Keuringsverslag van een elektrische laagspanning- en zeer lage spanningsinstallatie

NIET CONFORM

Straatnaam Weerstandslaan
Huisnummer 4
Busnummer
Postcode 1930
Gemeente Zaventem
Land België

Controlebezoek van een oude huishoudelijke elektrische installatie van een wooneenheid bij verkoop op vraag van de verkoper volgens (KB 08/09/2019) - AREI Boek 1- 8.4.2. en 8.2.1. en 4.2.4.3.

Afbeelding schakel- en verdeelbord:

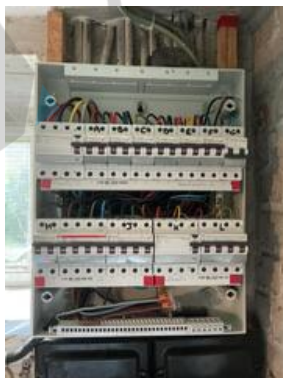
- I1.01 Eëndraadschema van de installatie is niet aanwezig. (Boek 1 Afdeling 2.12 - 2.13 en 3.1.2)
- I1.03 Situatieschema van de installatie is niet aanwezig. (Boek 1 Afdeling 2.12 - 2.13 en 3.1.2)

- I2.03 De continuïteit van equipotentiaalverbindingen en/of beschermingsgeleiders zijn niet gewaarborgd. (Boek 1 Onderafdeling 5.3.5.3.G. en 5.4.3.5)
- I2.05 De spreidingsweerstand is groter dan 100 ohm. (Boek 1 Onderafdeling 4.2.3.2.)

- I3.07 Een demonteerbaar aansluitstuk (aardingsonderbreker) dient aangebracht te worden in de aardgeleider teneinde de meting van de aardweerstand mogelijk te maken. (Boek 1 Onderafdeling 5.4.3.5.)

- I6.09 Er is geen bescherming door een differentieelstroombeschermingsinrichting met een gevoeligheid van max. 30mA voorzien voor contactdozen zonder aardpen. (boek 1 afdeling 8.2.1 punt 6)

- I9.07 Niet alle contactdozen op LS zijn kinderveilig conform NBN C 61-112-1:2017. (Boek 1 Onderafdeling 1.4.2.3. en 5.3.5.2.)
- N3 Het is niet uitgesloten dat bij een nacontrole bijkomende inbreuken worden vastgesteld bij voorleggen schema's.
